Nota van zienswijzen en ambtshalve wijzigingen

Behorende bij het bestemmingsplan 'Waterrijk'

Sector ORVM, afdeling Stedenbouw

September 2013

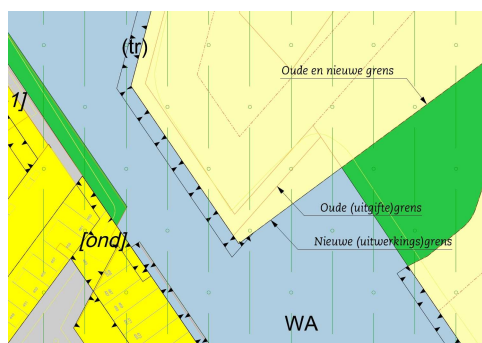
Het bezwaar richt zich op het groengebied tussen de kamers 2a en 2b. Het groengebied tussen deze kamers is volgens de bezwaarmakers in het eerdere beeldkwaliteitsplan uit 2006 anders dan op de verbeelding is aangegeven. De bebouwing van de stedelijke kamer komt meer naar rechts en er verdwijnt een gedeelte van het groengebied. Tevens verdwijnt het open karakter van stedelijke kamer 2a waar het water binnen zou stromen.

De opgenomen groenstrook in het stedenbouwkundig plan annex beeldkwaliteitsplan (2006, zie linker afbeelding hieronder) en later het stedenbouwkundige plan (situatie 2012, zie rechter afbeelding hieronder) is tevens opgenomen in de verbeelding van het bestemmingsplan. Een verwarring kan ontstaan doordat in het beeldkwaliteitsplan de privétuinen ook groen van kleur zijn. De lichtgroene delen zijn het openbare groen en de iets donkere kleur groen zijn de privétuinen. Die behoren tot de woningen en niet tot het

openbaar groen. De grootte van het openbare groen was in het ontwerp bestemmingsplan niet veranderd en dus niet kleiner geworden.

Het kaartje zoals opgenomen in het Beeldkwaliteitsplan was een verbeelding van een mogelijke inrichting van het gebied. Dit idee is niet expliciet juridisch vertaald. Dit geldt ook voor andere tekeningen in het Beeldkwaliteitsplan. Bij de planvorming van het gebied is de stedelijke kamer iets meer naar rechts verschoven zodat er meer ruimte is voor de uit te werken bestemming. De uit te werken bestemming is een bestemming waar meerdere functies in voor komen. De exacte invulling van dit gebied is nog niet bekend. Naar aanleiding van de ingediende zienswijze heeft het gebied een nieuwe indeling gekregen. De groenstrook is iets vergroot aan de noordzijde. Dit is te zien in onderstaande plaatje (rechts). De roze lijn laat de originele uitgiftegrens van het matenplan zien. Een toevoeging op de verbeelding is een maatvoering met een maximale bouwhoogte van 4 meter. Binnen die strook (tussen de oranje lijnen) mag maar maximaal 4 meter hoog gebouwd worden.
